CAHIER N° 13 - Réponse à l'avis délibéré de la MRAe du 31 mars 2021

PROJET EOLIEN ENERGIE DES PIDANCES, commune de BANNES (51)

DOSSIER DE DEMANDE D'AUTORISATION UNIQUE
MEMOIRE EN REPONSE A L'AVIS DE LA MRAE DU 31 MARS 2021

Image n°2 : Carte des contraintes et servitudes du périmètre intermédiaire du projet Energie des Pidances
(Source : Nouvergies)

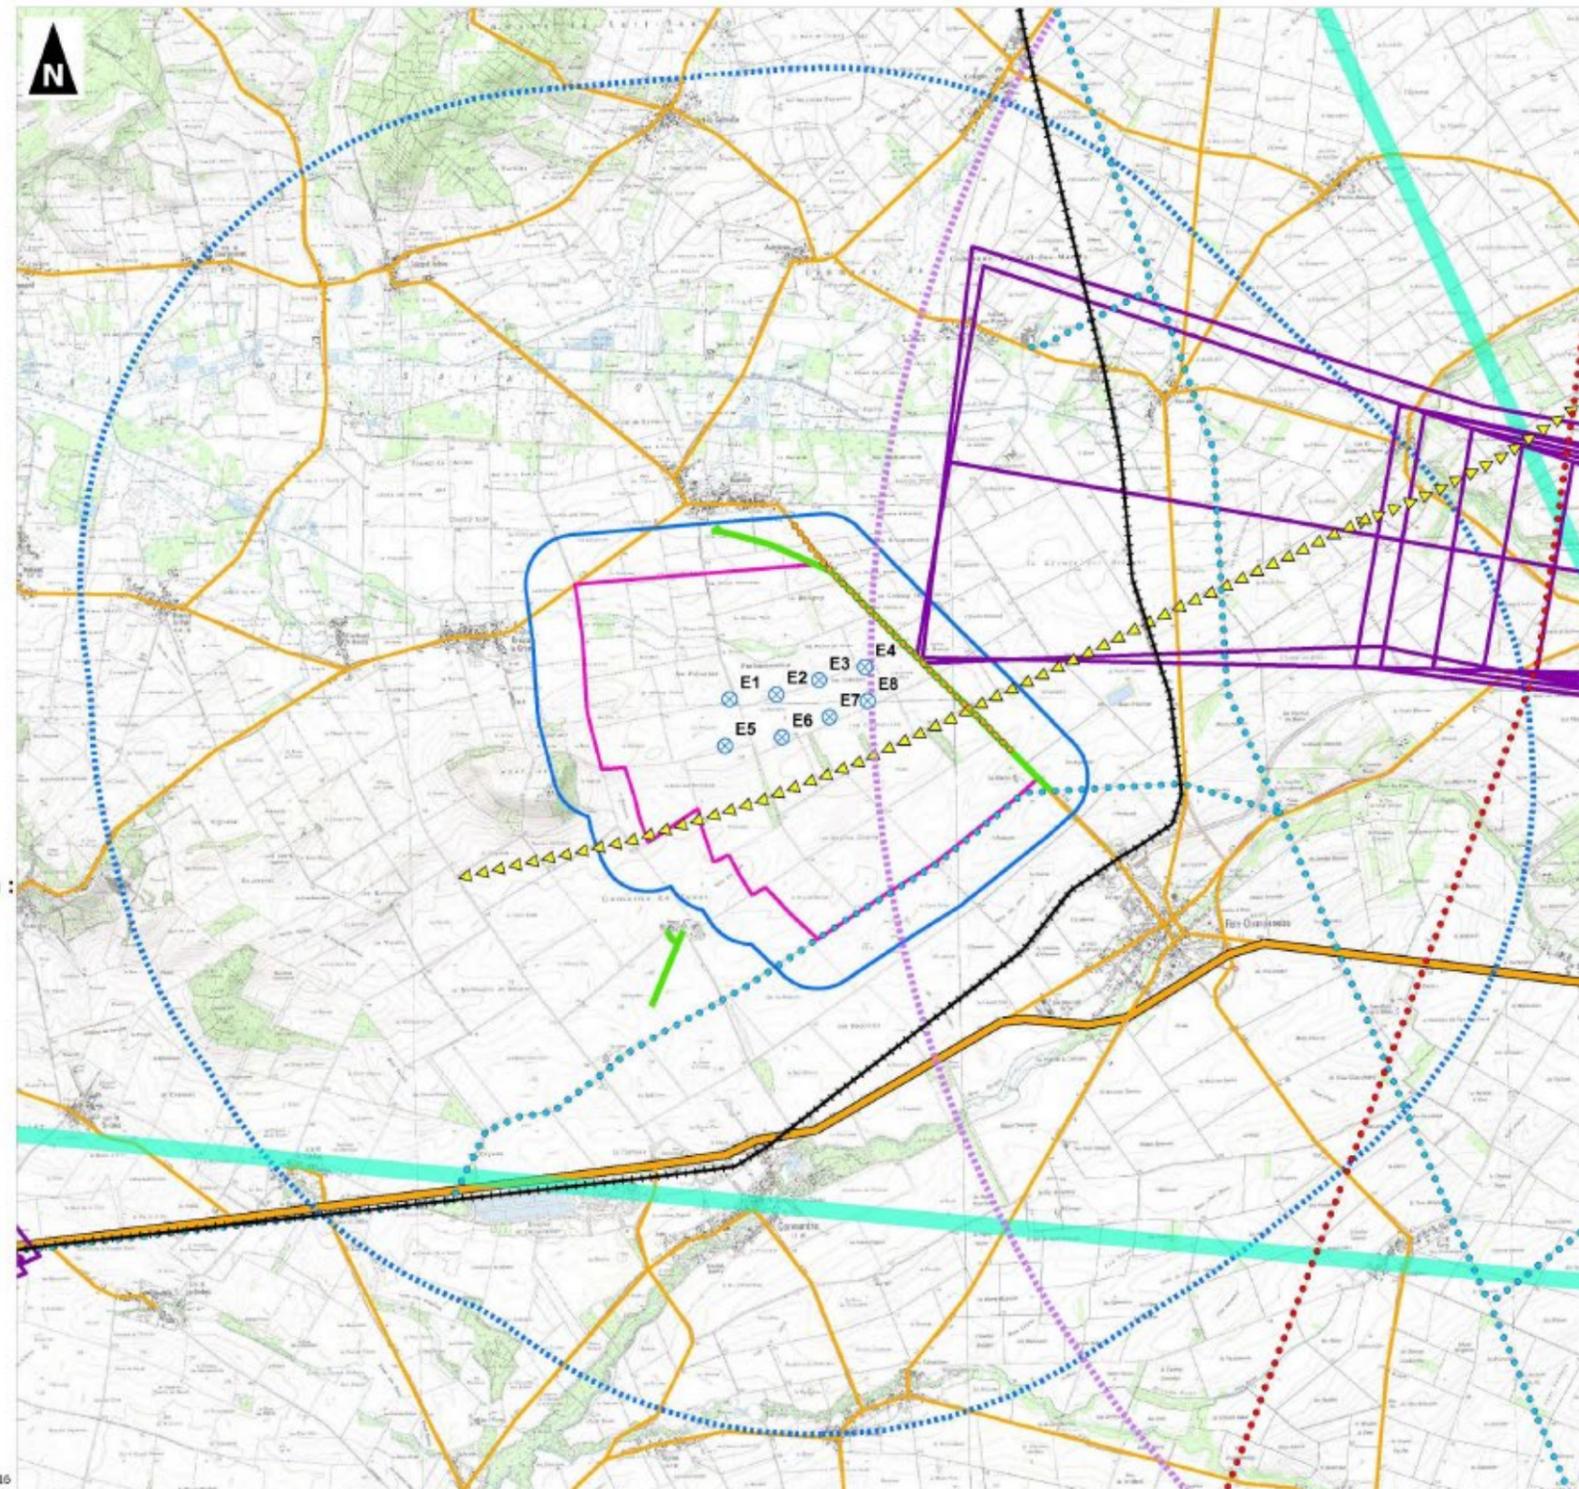
5. L'Ae recommande au pétitionnaire de compléter l'examen des solutions alternatives par une véritable analyse d'autres implantations possibles moins proches des coteaux viticoles, qui présentent des paysages uniques particulièrement emblématiques, reconnus par l'Unesco. (p.8 de l'avis)

On peut ainsi constater sur la carte ci-dessous que la zone d'étude du projet reste la seule zone du secteur libre de contraintes. Nouvergies a donc retenu cette zone d'implantation à la fois libre de toutes servitudes mais également la plus éloignée des coteaux champenois. Il convient de rappeler qu'à l'époque de la décision d'implantation, la zone de l'autre côté de la départementale D43 se situait dans la contrainte du radar de l'aéroport de Paris-Vatry. La zone d'implantation retenue par Nouvergies restait donc la seule zone libre de toute servitude et la plus éloignée du vignoble.

*Image n°4 : Serrations (dentelures) sur une pale d'éolienne
 (Source : Energie Partagé)*

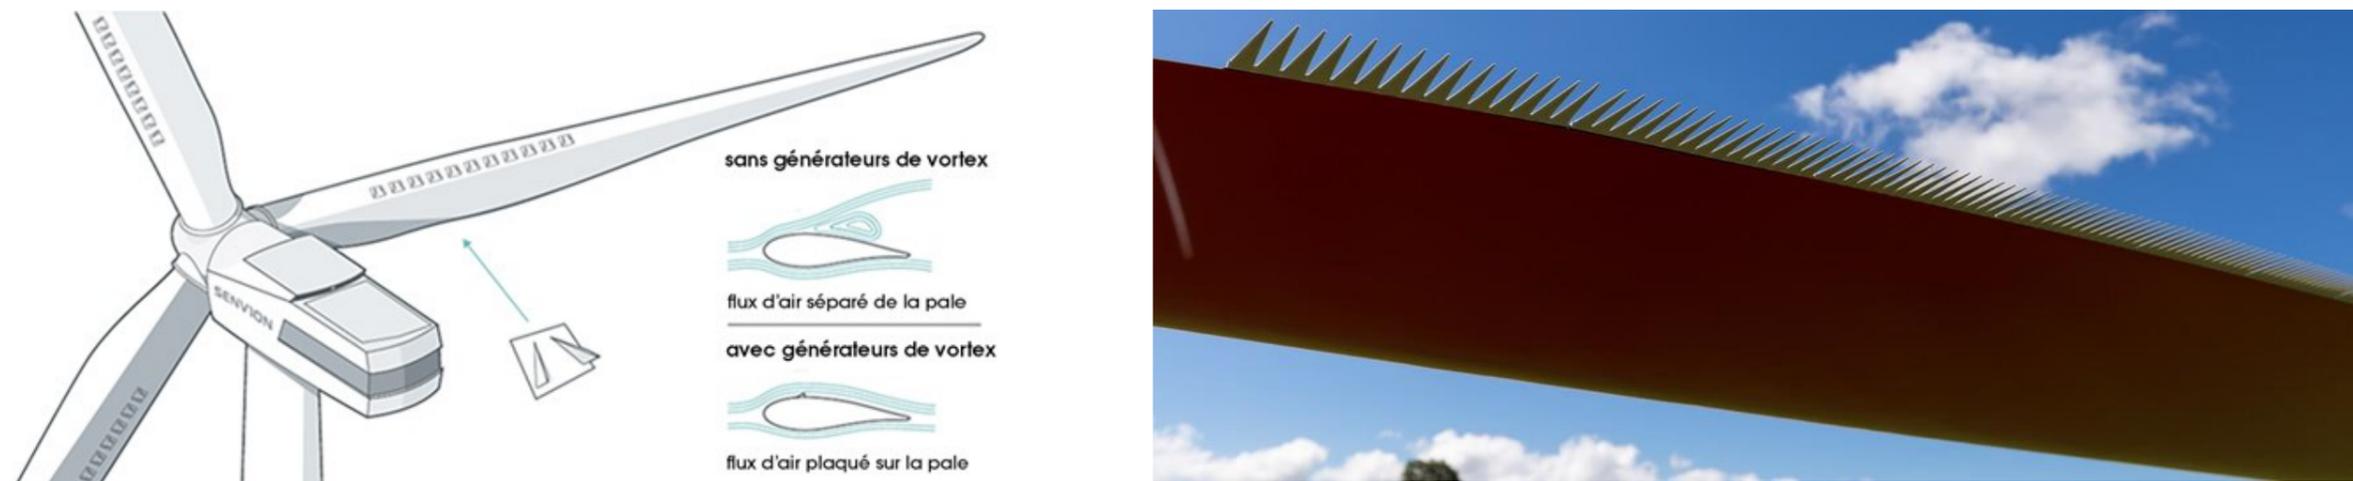
6. L'Ae recommande au pétitionnaire, lors de la finalisation précise du projet, de choisir et de positionner les équipements au regard des performances des meilleurs standards actuels, en termes d'efficacité énergétique mais aussi de moindres nuisances occasionnées (sonores, en particulier), et de compléter son dossier par une meilleure analyse et présentation des impacts positifs de son projet. (p.8 de l'avis)

Les pâles d'éoliennes seront équipées de système de serrations dit aussi « dentelures ». Cette innovation biomimétique récente a été inspirée par les ailes des chouettes, prédateurs nocturnes au vol silencieux. Leurs plumes ont en effet à leurs extrémités des dentelures disposés en peigne qui brisent les turbulences et atténuent le bruit. Ce type de dispositif est déjà utilisé dans les réacteurs des avions Boeing pour en réduire le bruit, ainsi que sur les pantographes des trains à grandes vitesses japonais pour réduire le bruit du courant d'air.

Image n°5 : Aire d'étude pour un projet éolien terrestre (source : MEEDDM, 2010)

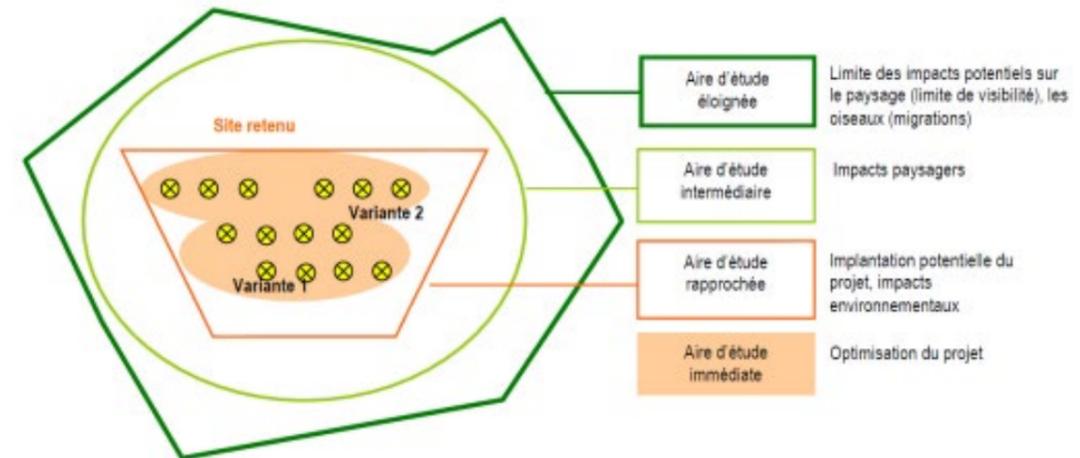
8. L'Ae regrette que le périmètre d'étude n'ait pas été étendu pour prendre en compte les effets à plus longue distance et recommande à l'exploitant de compléter son dossier sur ce point. (p.8 de l'avis)

En 2016, lors du dépôt initial, la formule de l'ADEME a été utilisée. Ainsi, l'aire d'étude est pertinente par rapport aux caractéristiques du projet. Elle varie en fonction des thématiques à étudier, de la réalité du terrain et des principales caractéristiques du projet (hauteur et nombre d'éoliennes notamment).

Ce périmètre éloigné est d'abord prédéfini avec l'ancienne méthode standardisée de l'ADEME : $R = (100 + E) * H$

Soit pour ce projet $R = \underline{16.2 \text{ km}}$

Ce périmètre est ensuite adapté afin de répondre aux caractéristiques locales. Il intègre les secteurs à enjeux. C'est pourquoi sur ce projet le périmètre a ici élargi pour atteindre les 20 km.

Image n°8 : Localisation des photomontages liés au patrimoine viticole
 (Source : Audicé Expertise paysagère - Energie des Pidances)

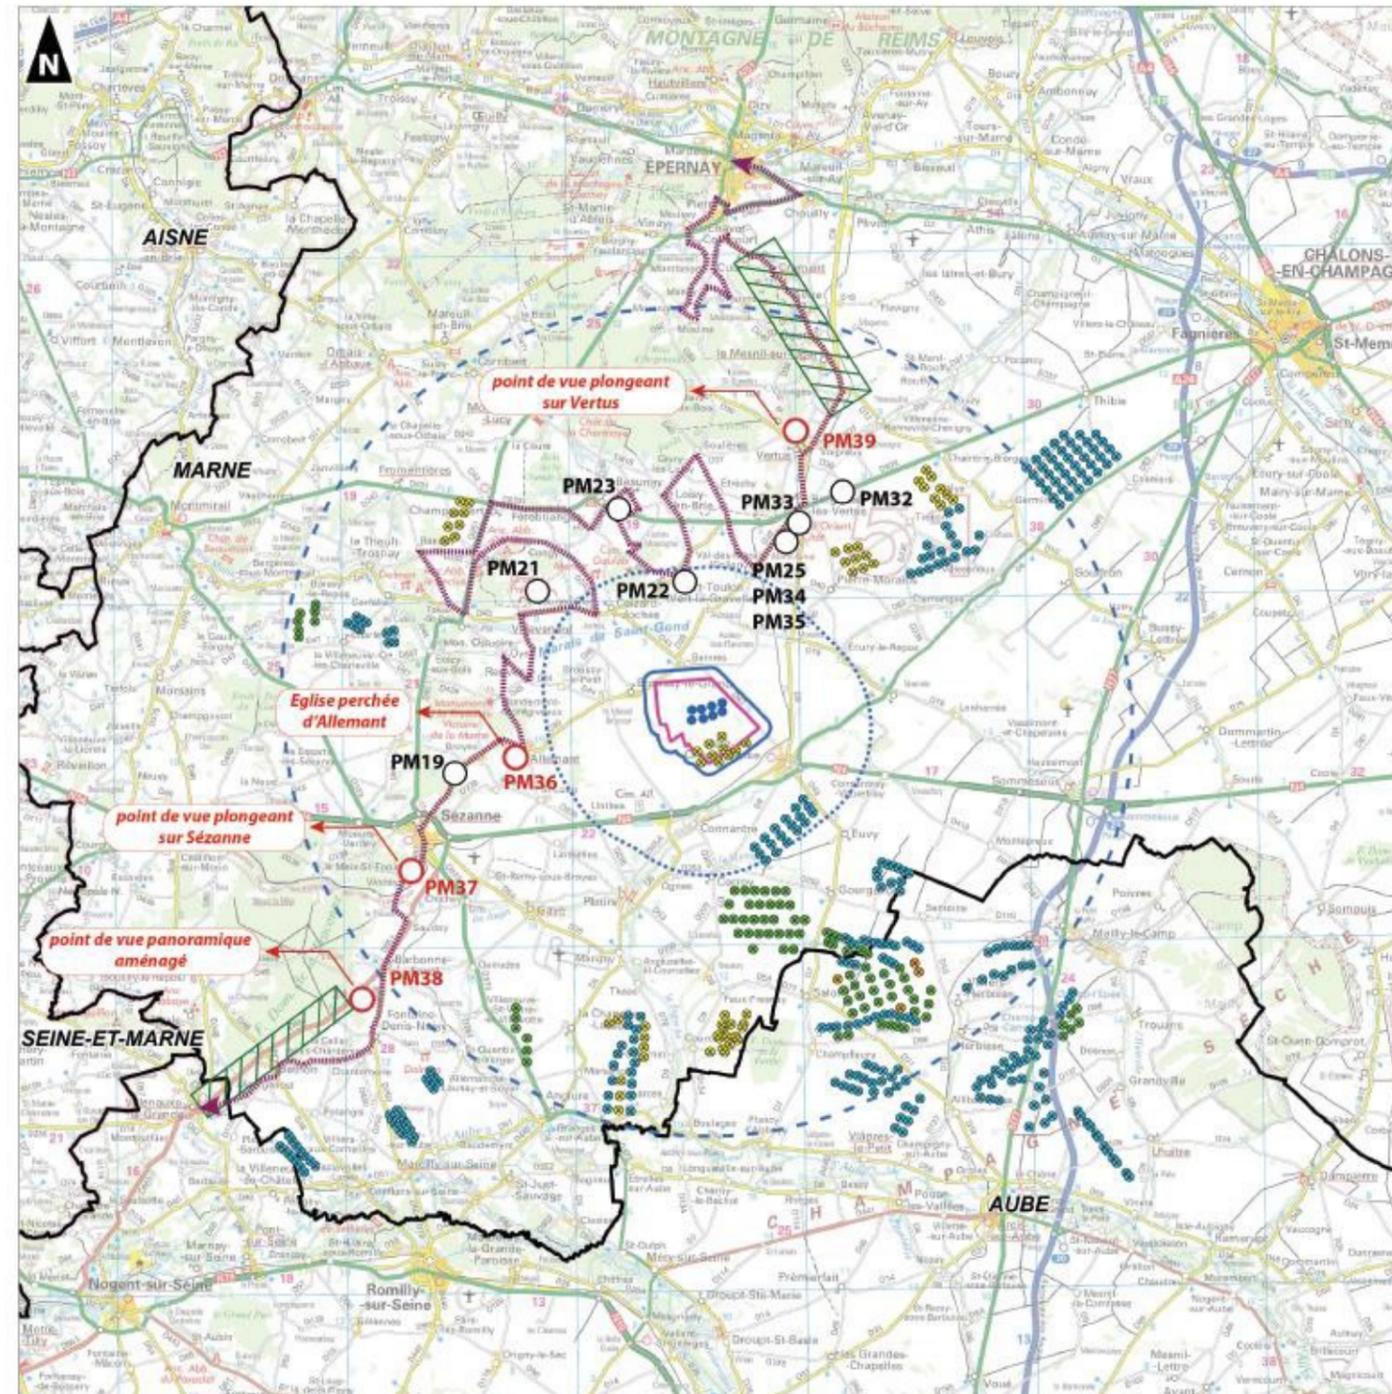
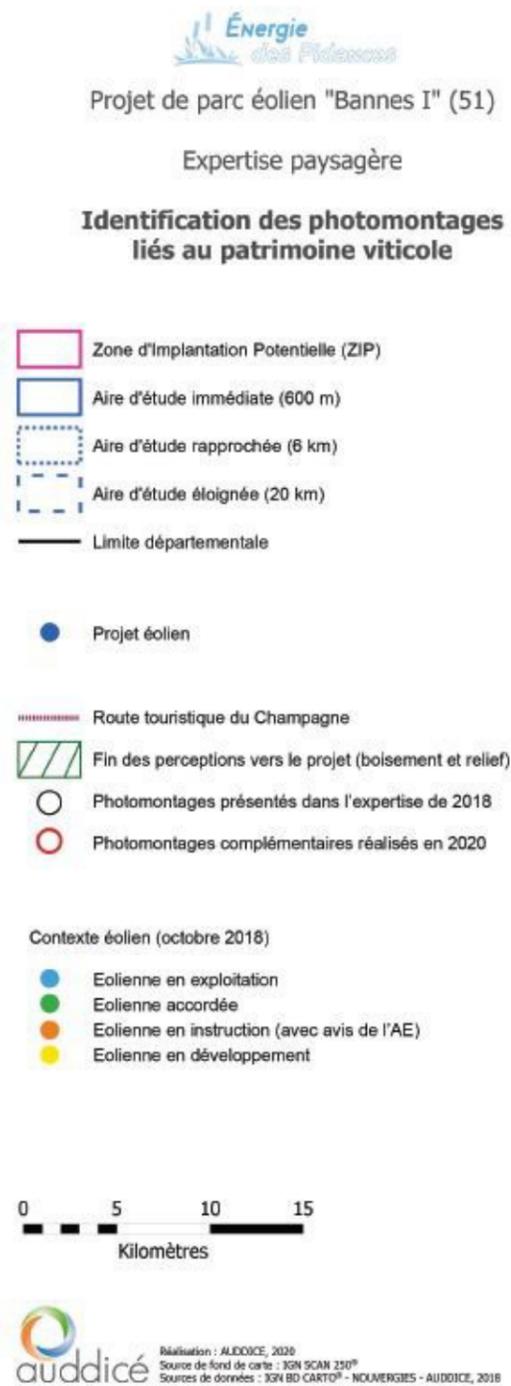
11. L'Ae recommande au pétitionnaire de s'assurer de la compatibilité de son projet avec toutes les études disponibles et prendre en compte les vignobles les plus proches du projet, notamment ceux situés sur la commune d'Allemant, et d'étudier les impacts du projet depuis ces vignobles. (p.12 de l'avis)

Enfin, **11 photomontages** ont été réalisés pour étudier les impacts depuis les coteaux viticoles (Voir carte suivante et annexe UNESCO).

Image n°9 : Evolution avec la distance de la hauteur apparente d'une éolienne de 150m

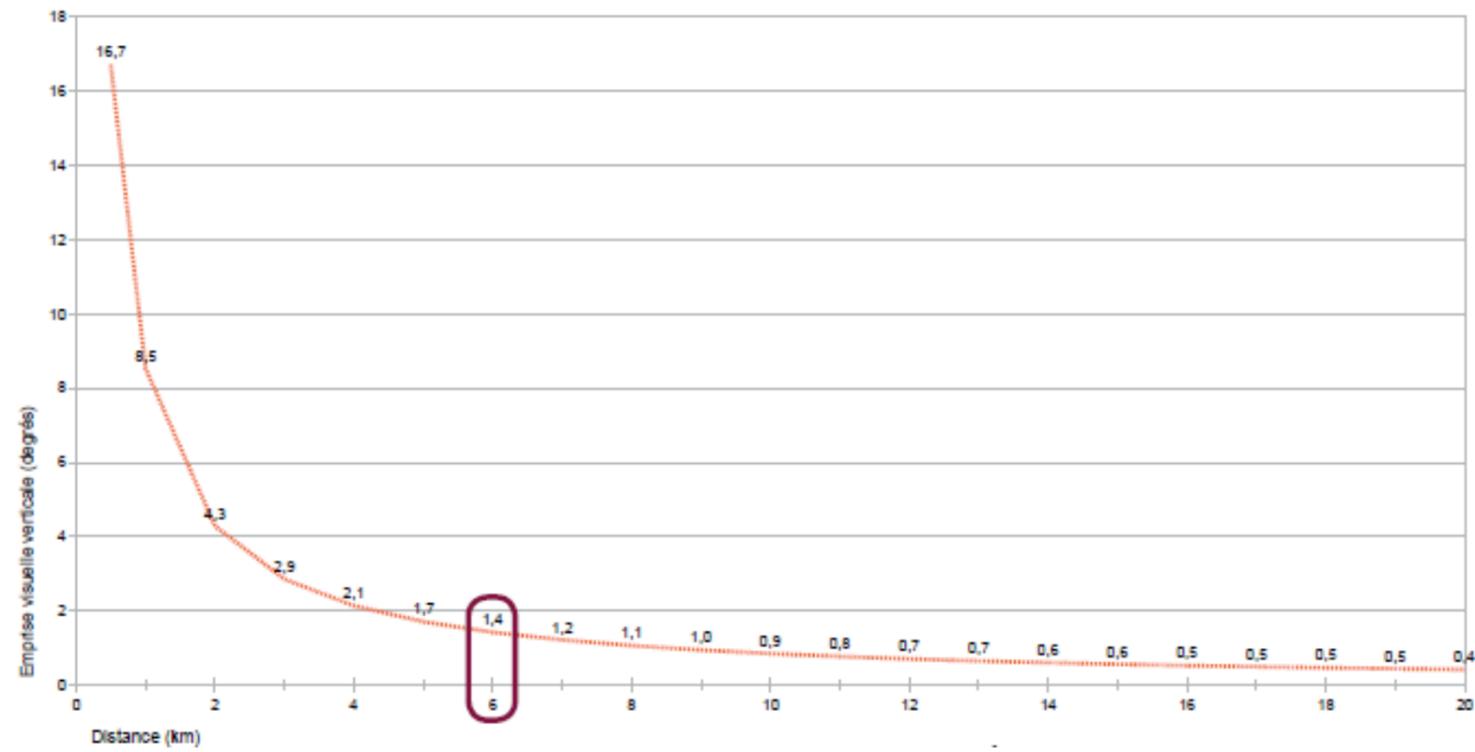
12. L'Ae recommande principalement au pétitionnaire :

- *de rechercher des solutions alternatives en étendant l'aire géographique à prospecter hors des zones d'exclusion, permettant ainsi d'éviter une altération des paysages emblématiques des coteaux champenois, dans le respect de ces zones d'exclusion ;*
- *à défaut, de revoir son analyse paysagère à la lumière des observations émises, sans minimiser les impacts par rapport au Mont Août et au Mont Aimé, appartenant à la zone d'engagement UNESCO, de façon à déterminer les mesures ad hoc pour un impact résiduel le plus faible possible ;*
- *de prendre en compte l'étude de France Énergie Éolienne intitulée "Plan paysage éolien du vignoble champenois" (p.16 de l'avis)*

La localisation à plus de **7 km** et une hauteur bout de pale max à 150 m garantissent une parfaite intégration du projet au territoire.

Au-delà de **7 km**, la perception des détails est difficile et les rapports d'échelles imperceptibles en raison de l'immensité de l'horizon qui contribue à absorber les verticales.

L'étude de FEE de 2020 (annexée au dossier) illustre les propos. À une distance de 7km, la hauteur apparente d'une éolienne de 200m de haut est de 1,7cm pour un angle d'incidence de 1,5° . Cette prégnance visuelle est compatible avec l'immensité du paysage de la champagne crayeuse, sous réserve de l'absence de relief individualisé à proximité du parc éolien et de point de vue panoramique situé dans l'axe du parc.
